Nota van Antwoord – Deel II specifieke beantwoording

Tracébesluit A27/A12 Ring Utrecht

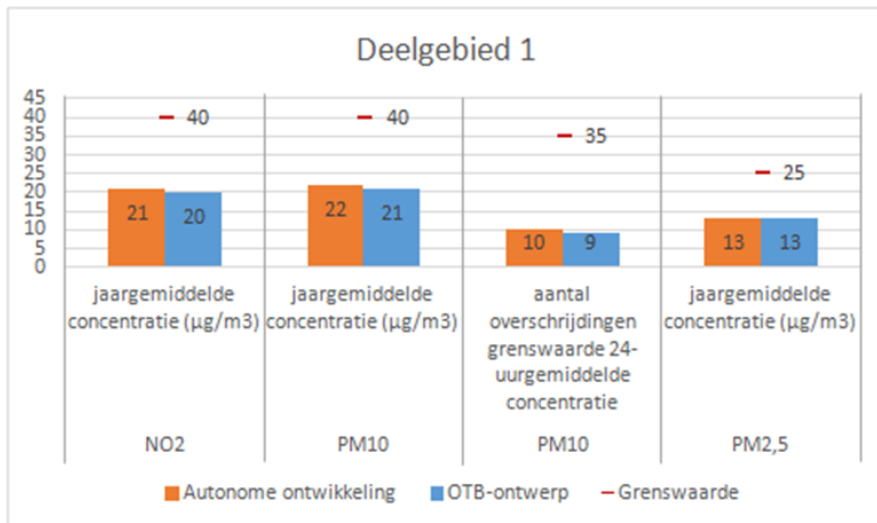
12	<p>De geluidsschermen langs de boven maaiveld gelegen fly-overs van Verkeersplein Rijnsweerd zijn deels maar 2 m hoog. Dit is voor een 10 meter brede weg te laag om ook wat verder in</p>	<p>De effecten van geluid en mogelijke maatregelen zijn uitgebreid onderzocht bij de keuze van locatievarianten bij Rijnsweerd (gepubliceerd in het najaar van 2014) zie Gids bij het proces van</p>

de woonwijk Rijnsweerd een redelijke geluidafscherming te bewerkstelligen. De geluidsschermen moeten overal minstens 4 m hoog zijn om ook op enige honderden meters afstand van de weg het geluid flink te verlagen. Daarnaast moet geluidweerkaatsing tegen betonnen vlakken worden voorkomen door alle betonnen vlakken te voorzien van volledig geluidabsorberende tegels. Als overheid heeft u de dure plicht om voor uw burgers te zorgen. U moet gezondheidsschade door geluidsoverlast zoveel mogelijk voorkomen. Het volstaat hoegenaamd niet om aan de toch al slappe regeltjes te voldoen. Meer ambitie is nodig.	probleemverkenning naar ontwerptracébesluit (2005-2016). Daar is ook de uitleg gegeven waarom bepaalde geluidsmaatregelen wel effectief zijn en welke niet. De suggestie van geluidsabsorberende tegels wordt meegenomen in de volgende fase. In het algemeen deel van de Nota van Antwoord is in de paragraaf 2.5 van geluid aandacht besteed aan de voorgesteld maatregelen.

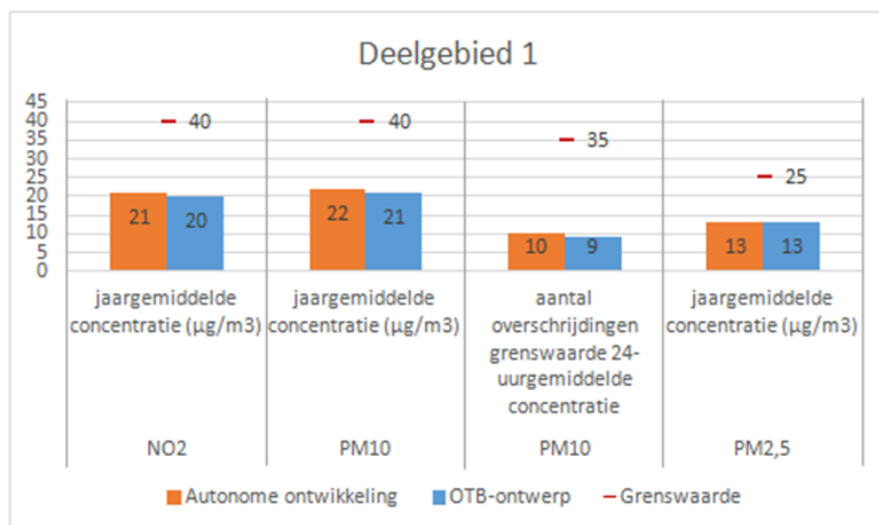
Luchtkwaliteit.
 De beoordeling van luchtkwaliteit valt uiteen in de beoordeling van (ultra) fijnstof (PM 2,5 en PM 10) en van stikstofdioxide (NO2). Voor de beoordeling van de luchtkwaliteit kan gekeken worden naar het overschrijden van grensnormen en er kan gekeken worden naar de verandering van luchtkwaliteit. Daarnaast kan er gekeken worden naar de beoordeling van de luchtkwaliteit voor het gehele Ontwerp Tracé of er kan gekeken worden naar de verschillende locaties in het Ontwerp Tracé.

Voor deze zienswijze hebben wij gekeken naar de verandering van de luchtkwaliteit voor de Voordorpsedijk te Groenekan. Voor een beschrijving van de luchtkwaliteit in het OTB-ontwerp is gebruik gemaakt van de rekenresultaten van de modelberekeningen voor het toetsjaar 2030.

Zie voor beantwoording van uw reactie het algemeen deel van de Nota van Antwoord, paragraaf 2.6 Luchtkwaliteit.

De figuur 5.33 geeft de maximale concentraties weer en niet een verbetering of verslechtering op een locatie. Uit de figuur en de andere resultaten die u noemt blijkt dat de verslechtering niet op de locaties met de hoogste concentraties zit. U stelt dat u niet de conclusie kunt trekken dat er sprake is van een verbetering van de luchtkwaliteit ten opzichte van de autonome situatie. In de milieu-effectrapportage is ook aangegeven dat er inderdaad geen sprake is van een verbetering. Uw conclusie is derhalve overeenkomstig de conclusies in de milieu-effectrapportage en het ontwerp-tracébesluit.

Figuur 5.33: Deelgebied 1: Maximale jaargemiddelde concentratie NO₂, PM₁₀, PM_{2,5} (µg/m³) en het maximale aantal overschrijdingen van de grenswaarde van de 24-uurgemiddelde concentratie PM₁₀

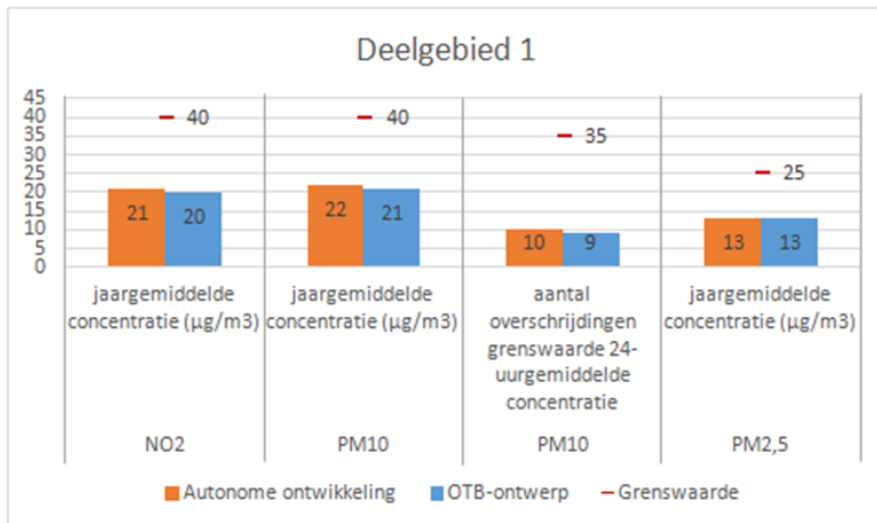
3	<p>Luchtkwaliteit</p> <p>De beoordeling van luchtkwaliteit valt uiteen in de beoordeling van (ultra) fijnstof (PM 2,5 en PM 10) en van stikstofdioxide (NO2). Voor de beoordeling van de luchtkwaliteit kan gekeken worden naar het overschrijden van grensnormen en er kan gekeken worden naar de verandering van luchtkwaliteit. Daarnaast kan er gekeken worden naar de beoordeling van de luchtkwaliteit voor het gehele Ontwerp Tracé of er kan gekeken worden naar de verschillende locaties in het Ontwerp Tracé.</p> <p>Voor deze zienswijze hebben wij gekeken naar de verandering van de luchtkwaliteit voor de Voordorpsedijk te Groenekan. Voor een beschrijving van de luchtkwaliteit in het OTB-ontwerp is gebruik gemaakt van de rekenresultaten van de modelberekeningen voor het toetsjaar 2030.</p> <p>Het MER deelrapport luchtkwaliteit beschrijft de luchtkwaliteit in de omgeving van het project Ring Utrecht in de huidige situatie, autonome ontwikkeling en het OTB-ontwerp.</p> <p>De Voordorpsedijk valt onder deelgebied 1.</p> <p>Deelgebied 1</p>	<p>Zie voor beantwoording van uw reactie het algemeen deel van de Nota van Antwoord, paragraaf 2.6 Luchtkwaliteit.</p> <p>In de emissiefactoren voor fijn stof is de bijdrage van slijtage van banden en remmen meegenomen. Deze bron is derhalve in de berekeningen meegenomen.</p>

Uit deze tabel lijkt het OTB-ontwerp een kleine verbetering te zijn ten opzichte van de berekende autonome ontwikkeling. Dit is echter in tegenspraak met de verschillende conclusies die wij verder in het rapport gevonden hebben.

Figuur 5.33: Deelgebied 1: Maximale jaargemiddelde concentratie NO₂, PM₁₀, PM_{2,5} (µg/m³) en het maximale aantal overschrijdingen van de grenswaarde van de 24-uurgemiddelde concentratie PM₁₀

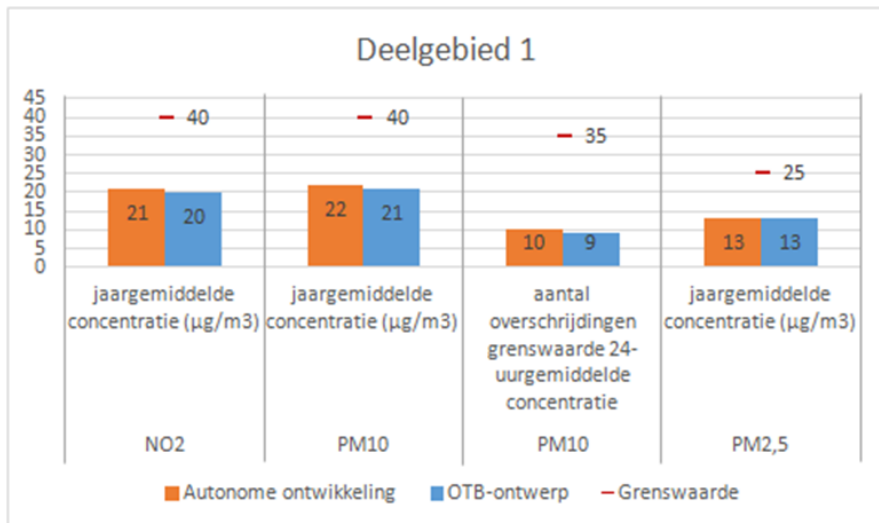
4	<p>Luchtkwaliteit</p> <p>De beoordeling van luchtkwaliteit valt uiteen in de beoordeling van (ultra) fijnstof (PM 2,5 en PM 10) en van stikstofdioxide (NO2). Voor de beoordeling van de luchtkwaliteit kan gekeken worden naar het overschrijden van grensnormen en er kan gekeken worden naar de verandering van luchtkwaliteit. Daarnaast kan er gekeken worden naar de beoordeling van de luchtkwaliteit voor het gehele Ontwerp Tracé of er kan gekeken worden naar de verschillende locaties in het Ontwerp Tracé.</p> <p>Voor deze zienswijze hebben wij gekeken naar de verandering van de luchtkwaliteit voor de Voordorpsedijk. Voor een beschrijving van de luchtkwaliteit in het OTB-ontwerp is gebruik gemaakt van de rekenresultaten van de modelberekeningen voor het toetsjaar 2030.</p> <p>Het MER deelrapport luchtkwaliteit beschrijft de luchtkwaliteit in de omgeving van het project Ring Utrecht in de huidige situatie, autonome ontwikkeling en het OTB-ontwerp.</p> <p>De Voordorpsedijk valt onder deelgebied 1.</p>	<p>Zie voor beantwoording van uw reactie het algemeen deel van de Nota van Antwoord, paragraaf 2.6 Luchtkwaliteit.</p> <p>In de emissiefactoren voor fijnstof is de bijdrage van slijtage van banden en remmen meegenomen. Deze bron is derhalve in de berekeningen meegenomen.</p>

Uit deze tabel lijkt het OTB-ontwerp een kleine verbetering te zijn ten opzichte van de berekende autonome ontwikkeling. Dit is echter in tegenspraak met de verschillende conclusies die wij verder in het rapport gevonden hebben.

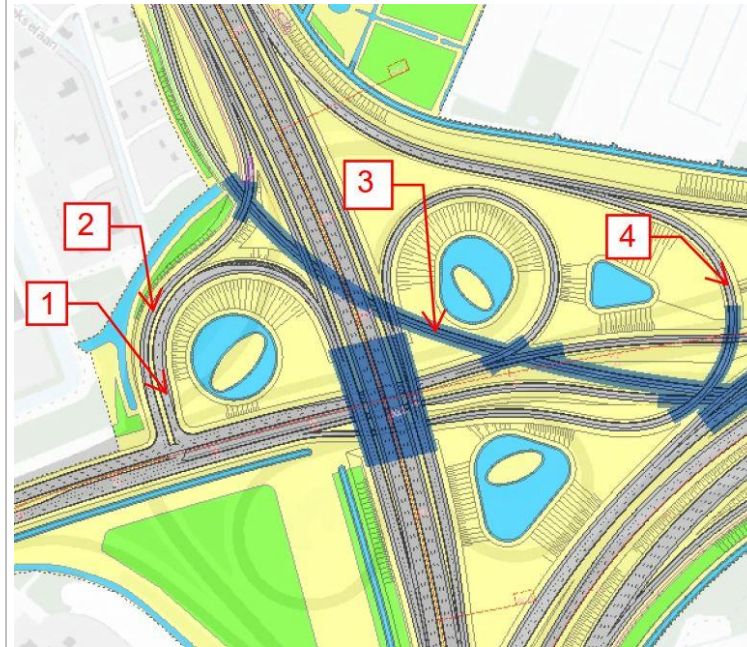
van de A27). Daarnaast is het alternatief veel goedkoper in aanleg. Ook zal er veel minder hinder zijn tijdens de bouw. Op alle andere effecten, bijvoorbeeld geluid, zijn er geen wezenlijke verschillen met het OTB, deze effecten blijven even schadelijk en onwenselijk voor ons.

25: Het door u voorgestelde alternatief voor de vormgeving van knooppunt Rijnsweerd voldoet niet aan de gestelde eis om vanuit Utrecht centrum alle richtingen te kunnen bereiken (een volledige aansluiting).

Figuur 5.33: Deelgebied 1: Maximale jaargemiddelde concentratie NO₂, PM₁₀, PM_{2,5} (µg/m³) en het maximale aantal overschrijdingen van de grenswaarde van de 24-uurgemiddelde concentratie PM₁₀

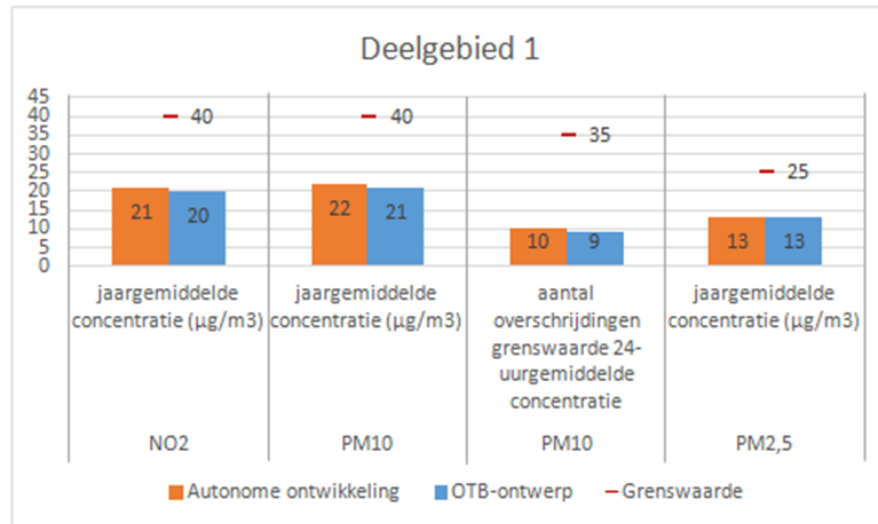
3	<p>Luchtkwaliteit.</p> <p>De beoordeling van luchtkwaliteit valt uiteen in de beoordeling van (ultra) fijnstof (PM2,5 en PM10) en van stikstofdioxide (NO2). Voor de beoordeling van de luchtkwaliteit kan gekeken worden naar het overschrijden van grensnormen en er kan gekeken worden naar de verandering van luchtkwaliteit. Daarnaast kan er gekeken worden naar de beoordeling van de luchtkwaliteit voor het gehele Ontwerp Tracé of er kan gekeken worden naar de verschillende locaties in het Ontwerp Tracé.</p> <p>Voor deze zienswijze hebben wij gekeken naar de verandering van de luchtkwaliteit voor de Voordorpsedijk te Groenekan. Voor een beschrijving van de luchtkwaliteit in het OTB-ontwerp is gebruik gemaakt van de rekenresultaten van de modelberekeningen voor het toetsjaar 2030.</p> <p>Het MER deelrapport luchtkwaliteit beschrijft de luchtkwaliteit in de omgeving van het project Ring Utrecht in de huidige situatie, autonome ontwikkeling en het OTB-ontwerp.</p>	<p>Zie voor beantwoording van uw reactie het algemeen deel van de Nota van Antwoord, paragraaf 2.6 Luchtkwaliteit.</p> <p>In de emissiefactoren voor fijnstof is de bijdrage van slijtage van banden en remmen meegenomen. Deze bron is derhalve in de berekeningen meegenomen.</p>

De Voordorpsedijk valt onder deelgebied

Figuur 5.33: Deelgebied 1: Maximale jaargemiddelde concentratie NO₂, PM₁₀, PM_{2,5} (µg/m³) en het maximale aantal overschrijdingen van de grenswaarde van de 24-uurgemiddelde concentratie PM₁₀

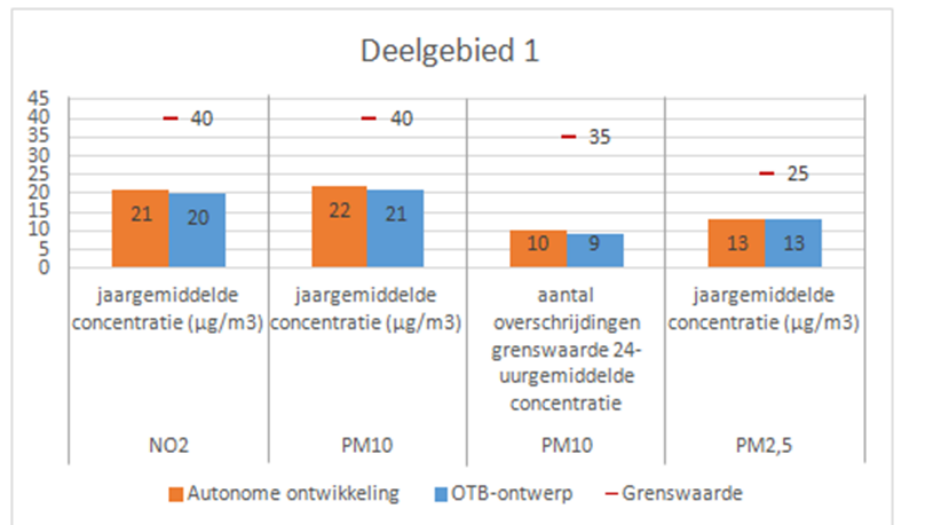
6 Luchtkwaliteit
De beoordeling van luchtkwaliteit valt uiteen in de beoordeling van (ultra) fijnstof (PM 2,5 en PM 10) en van stikstofdioxide (NO2). Voor de beoordeling van de luchtkwaliteit kan gerefereerd worden naar het overschrijden van grensnormen en er kan gerefereerd worden naar de verandering van luchtkwaliteit. Daarnaast kan er gekeken worden naar de beoordeling van de luchtkwaliteit voor het gehele Ontwerp Tracé of er kan gekeken worden naar de verschillende locaties in het Ontwerp Tracé.

Voor deze zienswijze hebben wij gekeken naar de verandering van de luchtkwaliteit voor de Voordorpsedijk te Groenekan. Voor een beschrijving van de luchtkwaliteit in het OTB-ontwerp is gebruik gemaakt van de rekenresultaten van de modelberekeningen voor het toetsjaar 2030. Het MER deelrapport luchtkwaliteit beschrijft de luchtkwaliteit in de omgeving van het project Ring Utrecht in de huidige situatie, autonome ontwikkeling en het OTB-ontwerp. De Voordorpsedijk valt onder deelgebied 1.

Figuur 5.33: Deelgebied 1: Maximale jaargemiddelde concentratie NO₂, PM₁₀, PM_{2,5} (µg/m³) en het maximale aantal overschrijdingen van de grenswaarde van de 24-uurgemiddelde concentratie PM₁₀

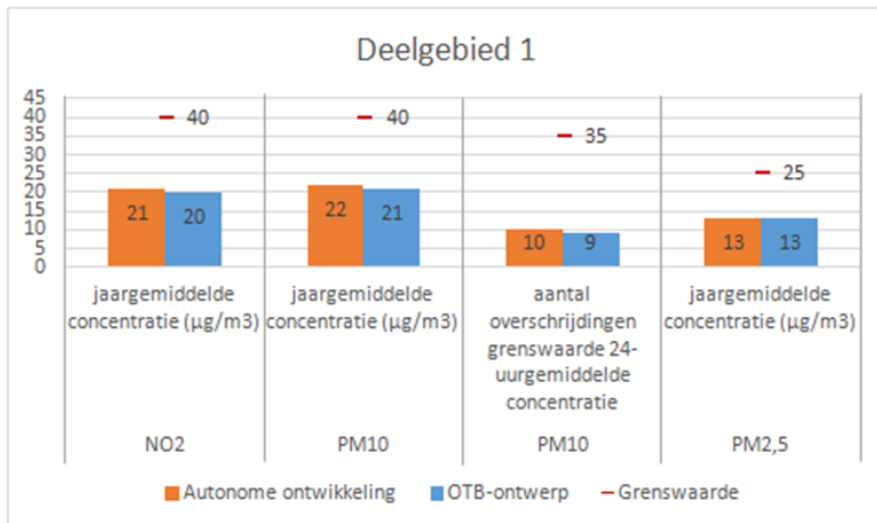
6	<p>Luchtkwaliteit.</p> <p>De beoordeling van luchtkwaliteit valt uiteen in de beoordeling van (ultra) fijnstof (PM 2,5 en PM 10) en van stikstofdioxide (NO₂). Voor de beoordeling van de luchtkwaliteit kan gekeken worden naar het overschrijden van grensnormen en er kan gekeken worden naar de verandering van luchtkwaliteit. Daarnaast kan er gekeken worden naar de beoordeling van de luchtkwaliteit voor het gehele Ontwerp Tracé of er kan gekeken worden naar de verschillende locaties in het Ontwerp Tracé.</p> <p>Voor deze zienswijze hebben wij gekeken naar de ontwikkeling van de luchtkwaliteit voor de Voordorpsedijk te Groenekan.</p> <p>Het MER deelrapport luchtkwaliteit beschrijft de luchtkwaliteit in de omgeving van het project Ring Utrecht in de huidige situatie, autonome ontwikkeling en het OTB-ontwerp.</p> <p>De Voordorpsedijk valt onder deelgebied 1.</p>	<p>Zie voor beantwoording van uw reactie het algemeen deel van de Nota van Antwoord, paragraaf 2.6 Luchtkwaliteit.</p> <p>De figuur 5.33 geeft de maximale jaargemiddelde concentraties weer. Hieruit blijkt dat langs het traject op locaties met de hoogste maximale concentraties deze niet slechter worden door het project. Op andere locaties gaan de concentraties wel iets omhoog maar blijven nog steeds ruim onder de norm.</p> <p>Uw conclusie dat er geen sprake is van een verbetering van de luchtkwaliteit ten opzichte van de autonome situatie klopt. In de milieu-effectrapportage en ontwerp-tracébesluit is aangegeven dat er inderdaad geen sprake is van een verbetering.</p> <p>De bijdrage van slijtage van banden en remmen zijn meegenomen in de emissiefactoren en daarmee meegenomen in de luchtberekeningen.</p>

Uit deze tabel lijkt het OTB-ontwerp een kleine verbetering te zijn ten opzichte van de berekende autonome ontwikkeling. Dit is echter in tegenspraak met de verschillende conclusies die wij verder in het rapport gevonden hebben.
